# 浜松市地球温暖化対策実行計画(区域施策編)(案)

## に対するご意見ありがとうございました

市民の皆さんからの提出意見と  
その意見に対する市の考え方の公表

浜松市カーボンニュートラル推進事業本部

図表 3.1 温室効果ガス排出量の内訳

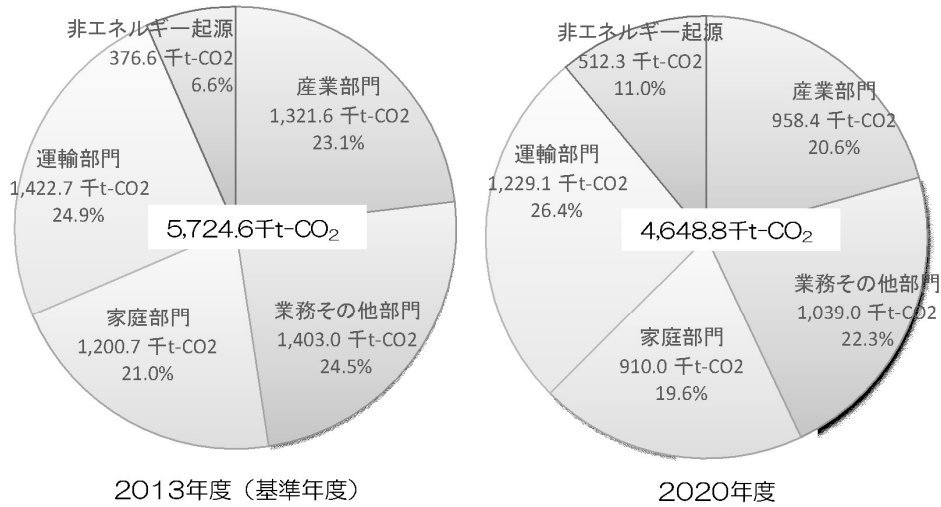
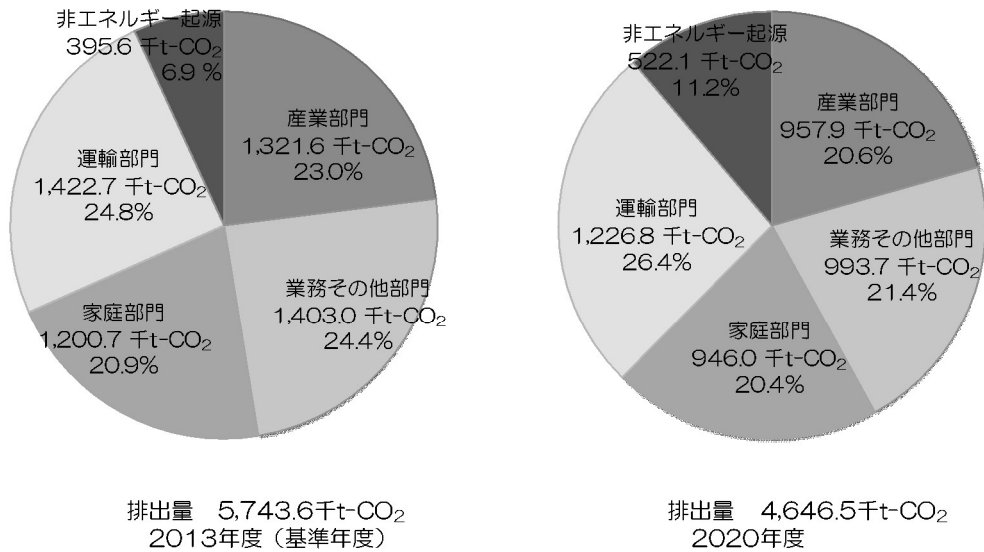
<b>提案 1</b>	<p>本市の温室効果ガス排出状況について 非エネルギー起源の温室効果ガスのうち、二酸化炭素は、2013年度（基準年度）で70.7t-CO<sub>2</sub>が浜松市域全体から排出されていると記載されています。これらは、主に廃棄物を焼却したときに排出される二酸化炭素であると認識しています。</p> <p>しかし、別の計画ではありますが、浜松市地球温暖化対策実行計画（事務事業編）においては、事務事業から排出される温室効果ガスのうち、廃棄物中の廃プラスチックと合成繊維由来の二酸化炭素は、2013年度（基準年度）で88,702t-CO<sub>2</sub>が排出されていると公表されていました。非エネルギー起源の二酸化炭素について、浜松市域全体の排出量よりも事務事業からの排出量が多くなっており、整合性がとれていないと考えます。</p>
-----------------	------------------------------------------------------------------------------------------------------------------------------------------------------------------------------------------------------------------------------------------------------------------------------------------------------------------------------------------------------------------------------------

浜松市地球温暖化対策実行計画（事務事業編）と同様に、廃棄物中の廃プラスチック類と合成繊維を焼却したときに排出される二酸化炭素について、非エネルギー起源の二酸化炭素排出量として算入するため、下記のとおり2013年度（基準年度）の市域の温室効果ガス排出量を修正します。

また、各年度の修正後の温室効果ガス排出量は、本計画8ページ図表3.2のとおりです。

図表 5.2 再生可能エネルギーの導入目標及び自給率

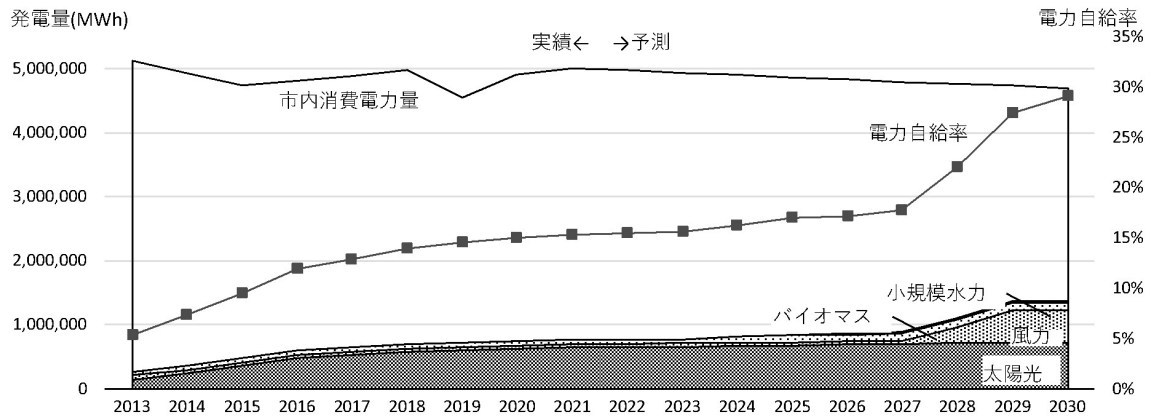
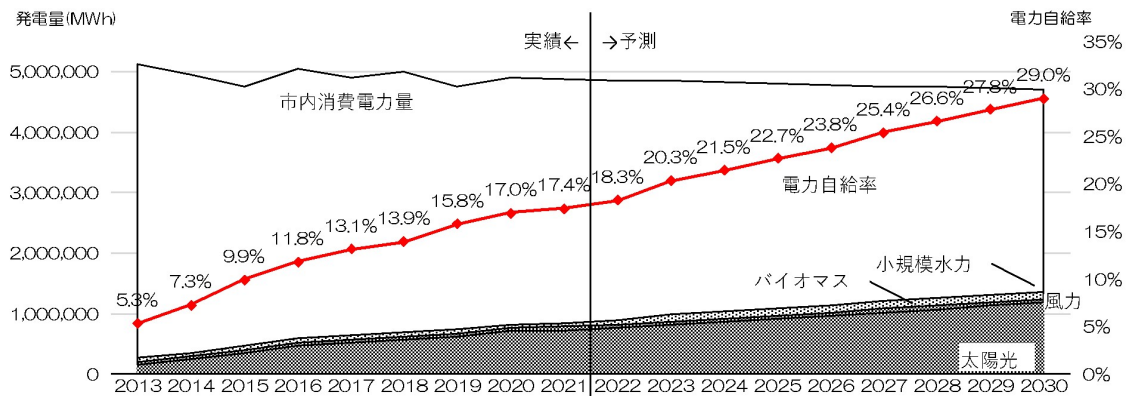
<b>提案 35</b>	緩和策については、地元で再生可能エネルギーを最大限つまり、COPで合意されるように2030年までに再エネを3倍としてください。これは雇用の創出をはじめ地元で利益が還元する循環を作ることができます。国の観点からも貿易赤字の削減に貢献できます。排出削減同様にエネルギーの使用量を減少する省エネも大事
<b>要望 20</b>	2030年度の導入目標が明示されているが、それぞれの発電についてはいろいろな設備の仕方があることが、上の表で示されている。それに合わせた形での導入目標を示すべきではないでしょうか？例えば太陽光発電の場合は、住宅や工場の屋上などへの設置によってどのくらいの発電量が確保できると考えているのか？

<b>要望 21</b>	風力発電では陸上と洋上とでそれぞれどのくらいの発電量を目標としているのかなど、目標数値を算出している根拠を具体的に示すことで、それが目標として達成出来るのかどうかの判断にもつながるのではないのでしょうか？
<b>要望 22</b>	2030年度の太陽光発電の導入目標として、720,000MWhを掲げています。太陽光発電については、年間約50,000MWhのペースで導入されていると伺っており、まだまだ導入が進むと考えられますので、より高い目標を掲げることができると考えます。
<b>要望 23</b>	2030年度の風力発電の導入目標として、517,240MWhを掲げています。風力発電については、天竜区において環境アセスメントなどの手続きが進んでいた陸上風力の計画が中止になっています。また、現在、環境アセスメント中の計画は、配慮書段階であることから、2030年までの稼働は難しいと感じます。これらのことから風力発電の導入目標の達成は、困難ではないかと考えます。

再生可能エネルギーの導入状況と2030年までの導入可能性を再度検討した結果、下記のとおり再生可能エネルギーの導入目標を修正します。

日照条件に恵まれた本市においては、住宅・工場などの屋上や遊休地などへの太陽光発電の導入を積極的に推進することとし、毎年の導入量については、直近5年間（2018-2022年）の平均51,000MWh/年以上を目標としています。

風力発電については、2030年までに新たな発電事業が開始される可能性が相当低いため、現状の発電量を目標としています。

バイオマス発電や小規模水力発電については、本市が把握している民間事業者の導入計画をもとに目標を設定しています。

図表8.1 推進体制

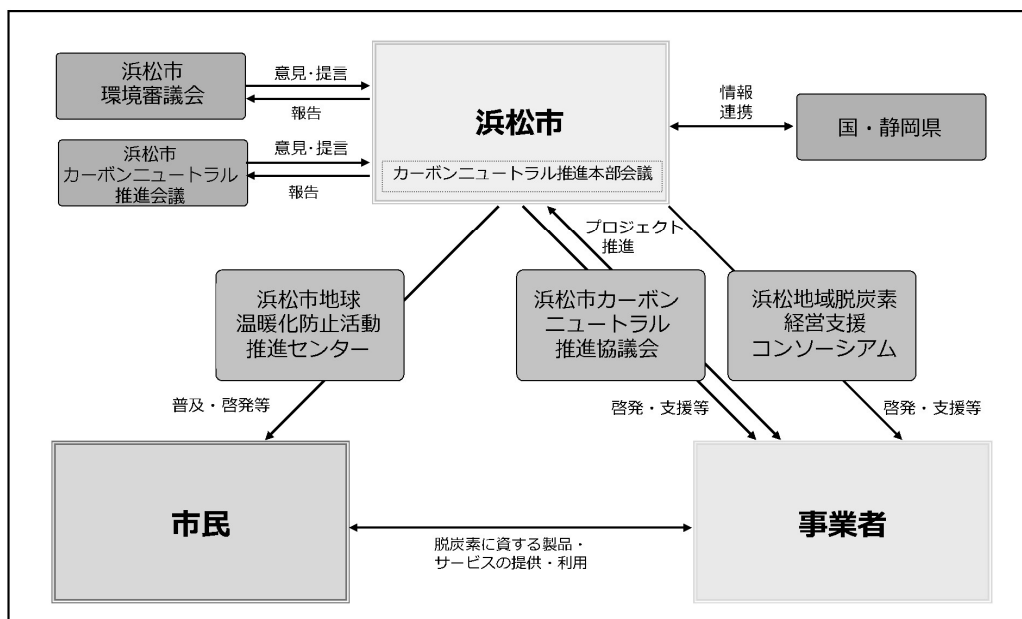
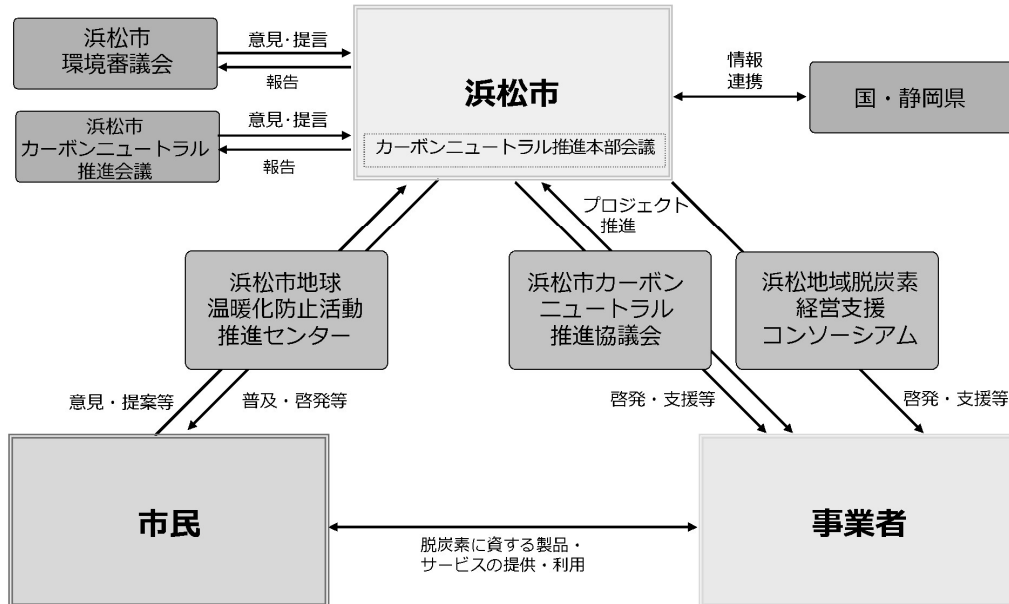
提案 99 ・ 100  要望 80  質問 21 ～ 24	<p>図表 8.2 にも市民が進捗をチェックできる場がありません。このままでは市民は計画にほぼ関わらないことになり、これは大きな問題点です。日本各地で開催されている「気候市民会議」などを参考に、市民が直接関わられる場を作るべきです。</p> <p>市の未来に関する重要な決定は、長野県のように、県民の声を聞く機会をしっかりと設けてから決めて下さい。</p> <p>計画の進捗管理・チェックに、市民の声を反映させる仕組みづくりを！この図にある推進体制には、市民の声を届ける仕組みがありません。温暖化対策とは、市民の命・生活に直結するものです。それにもかかわらず、市民が「(一方的に) 啓発される」側に位置付けられ、利害関係者のみで計画が策定されている状況は問題ではないでしょうか。市民を重要なアクターとし、民主的な実行計画を目指し、日本の各地で「気候市民会議」が開催されています。浜松市としてはこのように、市民が「浜松市地球温暖化対策実行計画」に提言する機会を設ける予定はありますか。</p> <p style="text-align: right;">(同様の意見 外 4 件)</p>
-----------------------------------------------------------------	---------------------------------------------------------------------------------------------------------------------------------------------------------------------------------------------------------------------------------------------------------------------------------------------------------------------------------------------------------------------------------------------------------------------------------------------------------------------------------------------------------------

市民・団体からの意見・提案などを共有することを必要であるため、下記のとおり本文と図 8.1 を修正します。

市民から「浜松市地球温暖化防止活動推進センター」を通じて浜松市へ向かう矢印を追加しました。
